Protokol o změně díla

změnový list číslo 157

Stavba: Centrum komplexní psychiatrické péče Brno

Změna: Otvory ve stropní žb desce pro vstup VZT na objektu C

Příloha č. 1 pro ZL 157 - Otvory ve stropní žb desce pro prostup VZT objekt C
Akce FN Brno - psychiatrická klinika

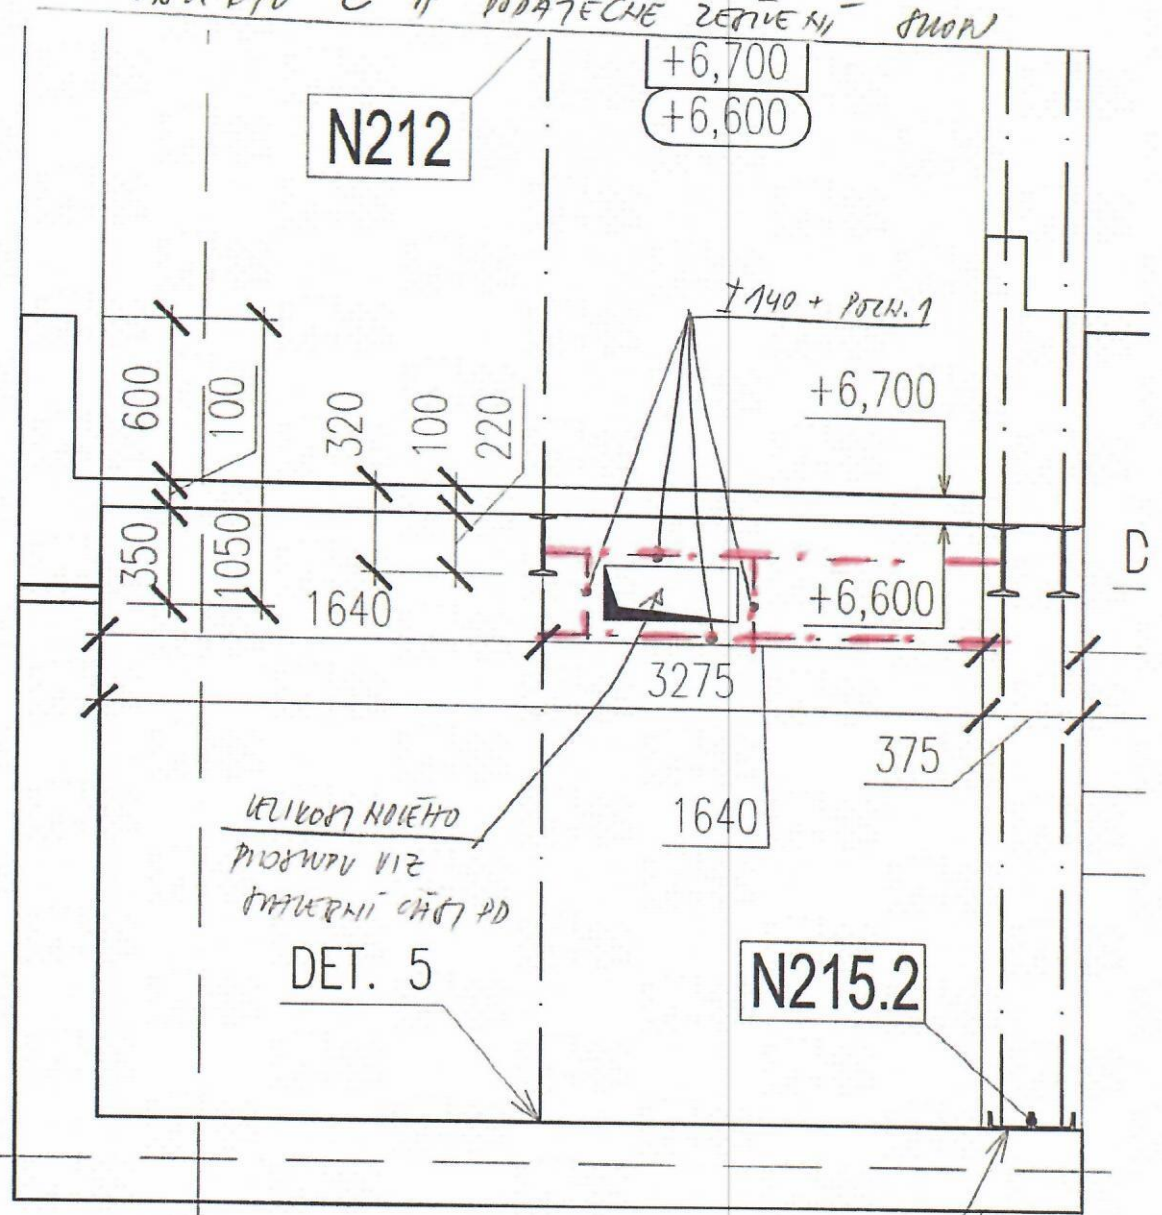
POPIS	Změnu vyvolal: Projekt	
	Popis změny: Realizace vstupů železobetonovou deskou na objektu C pro vstup VZT potrubí, včetně statického zajištění ocelovou konstrukcí a ošetření ocelové konstrukce protipožární vatou. V zadávací projektové dokumentaci nebyly vstupy řešeny.	
Způsob projekčního zpracování: dílčí schéma zaslané emailem od AD vč. výkazu výměr k nacenění, viz přílohy vliv změny na náklady stavby: ANO		
ocenění změny předložil: GZ		
ve formě		
náklady na změnu D.1.01 SO 01 - PAVILON G PK.		vícepráce
Rozpočet D.1.01.1 - REV 06 Architektonické a stavební řešení - revize 06		18 698,51 Kč
projekční náklady		0,-
úprava smluvní ceny: Připočet v části D.1.01 SO 01 - PAVILON G PK Rozpočet D.1.01.1 - REV 06 Architektonické a stavební řešení - revize 06		0,00 Kč
C E N A	zvýšení:	18 698,51 Kč
	snížení:	0,00 Kč
	nová cena: Samostatná příloha celkové rekapitulace ZL pro dodatek č. 6	
	odsouhlasení nákladů na změnu:	Datum
